Commune de VILLEDIEU-SUR-INDRE (36)  
Carrière "Bois du Prieuré"  
**Projet de renouvellement et d'extension de la carrière**

**Réponse à l'avis de l'UDAP de l'Indre  
Janvier 2022**

*Avis GC / GCh n°53/21 du 21/05/2021*

Emplacement de la haie arbustive qui sera mise en place

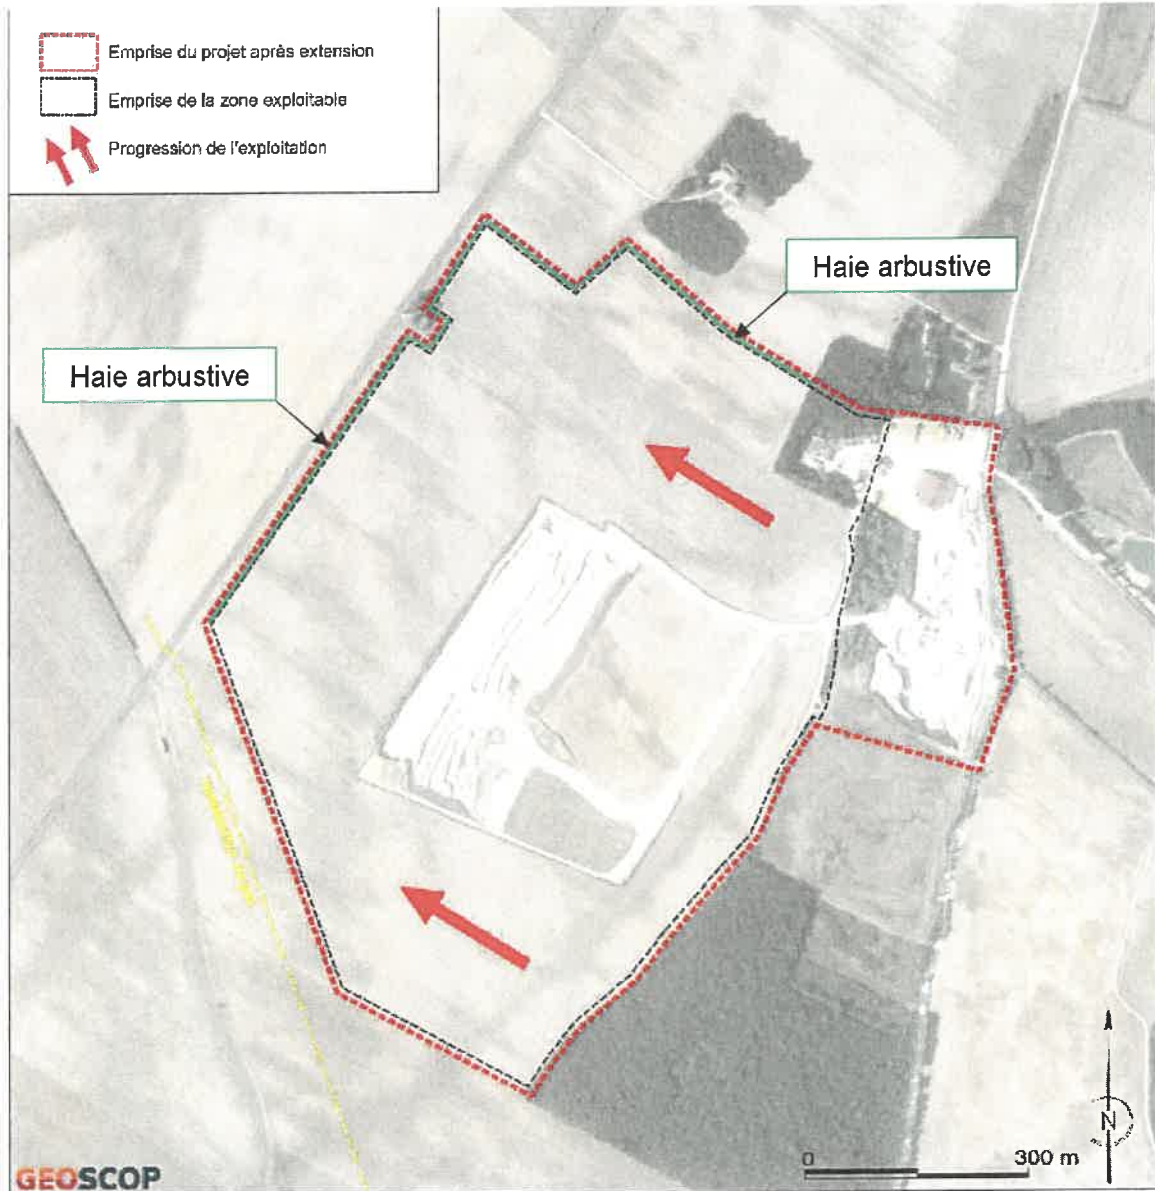
- **Prescription n°3** : En limite nord du projet, une bouchure constituée d'essence locale et de tailles variées (dont arbres de hautes tiges) sera réalisée en continuité de celle existante.

**Réponse de l'exploitant** : La société LAVAUX envisage la mise en place d'une haie arbustive constituée d'essences locales et de tailles variées (dont arbres de hautes tiges) sur le secteur nord et le secteur ouest de la carrière, en limite du merlon périphérique qui sera constitué dans la bande légale des 10 mètres. Sur le secteur ouest, cette haie arbustive présentera un linéaire de 750 mètres environ et sur le secteur nord un linéaire de 550 mètres environ, soit un total de 1 300 mètres environ.

Cette haie arbustive sera positionnée devant le merlon périphérique, permettant de constituer un écran supplémentaire sur la carrière.

Sur le secteur nord, afin de ne pas gêner le travail de l'exploitant agricole, la haie arbustive, comme le merlon périphérique, seront réalisés à l'avancement. Sur le secteur ouest, soit le long de la RD 27, la haie arbustive sera réalisée de manière anticipée.

La carte ci-dessous localise la haie arbustive qui sera mise en place.
